**TIRRENO POWER**

Relazione tecnica allegata alla nota prot.  
n. 3247 del 11 /12/2023

CENTRALE TERMOELETTRICA VADO LIGURE

Il presente documento ha lo scopo di fornire le informazioni integrative utili al riesame per l'eliminazione della prescrizione n.2 del PIC allegato al DM n° 381 del 15/11/2023.

Figura 1: Sezione del camino con particolare della tramoggia di fondo (estratta da TAVOLA riportata in allegato n.1).

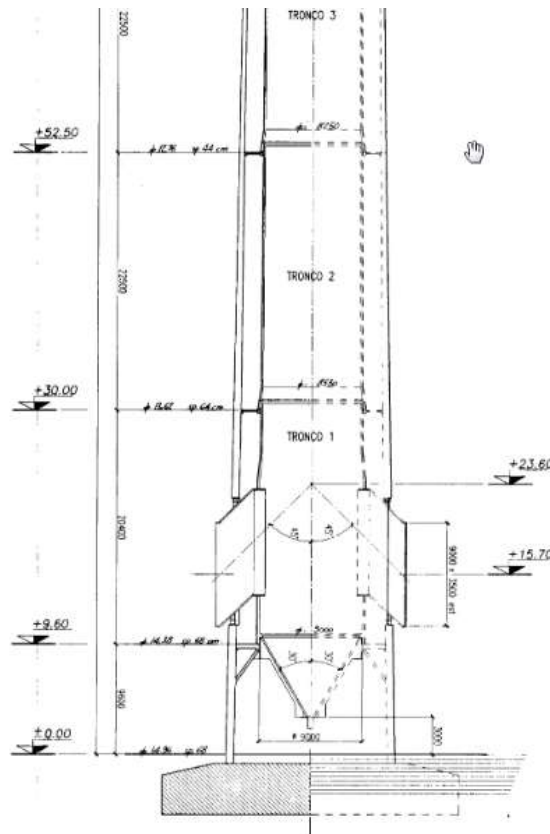
*“Entro 3 mesi dalla notifica del presente decreto, il Gestore inoltre dovrà intervenire con opera di mitigazione chiudendo la “bocca” del camino al fine di evitare il riempimento del camino con acque piovane in caso di evento meteorologico eccezionale”.*

La canna interna è suddivisa in 7 tronchi indipendenti, ed il tronco di base è dotato di una tramoggia di fondo per la raccolta e lo scarico delle acque meteoriche e di lavaggio (Figura 1).

Alla base della tramoggia esiste un collegamento con la rete di raccolta delle acque acido alcaline, non interessato dagli interventi di demolizione effettuati sulle aree limitrofe alla ciminiera, che pertanto consente il completo drenaggio delle acque meteoriche ricadenti all'interno della canna della ciminiera stessa.

Come rappresentato nei paragrafi precedenti la Ciminiera delle ex unità VL3 e VL4 della Centrale Termoelettrica Vado Ligure è già dotata “per progetto” di un sistema di raccolta e scarico di acque piovane in grado di evitare il riempimento del camino anche in caso di eventi meteorici eccezionali.

Sulla base delle informazioni integrative e delle considerazioni svolte si chiede pertanto che la prescrizione n.2 del PIC allegato al DM 381 del 15/11/23 venga rimossa.

Figure 3 e 4: Bocche di ingresso al camino flangiate cieche.

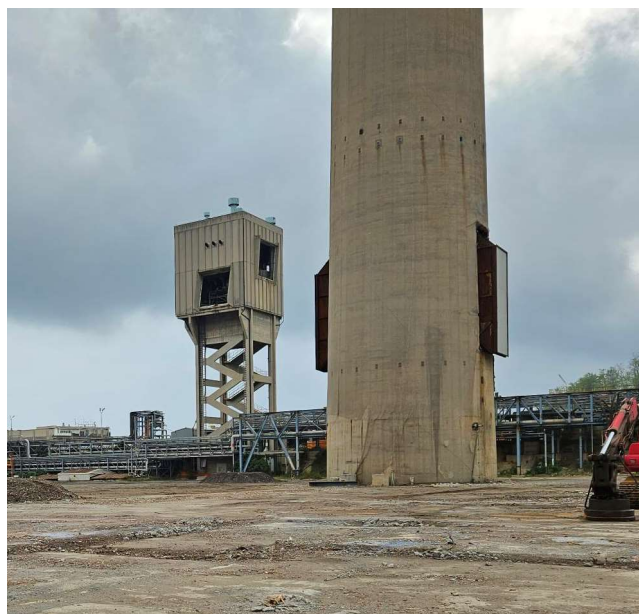
A corredo delle informazioni sopra riportate si segnala che nel corso delle attività già effettuate i condotti fumi sono stati demoliti e le relative bocche di ingresso alla ciminiera sono state flangiate.
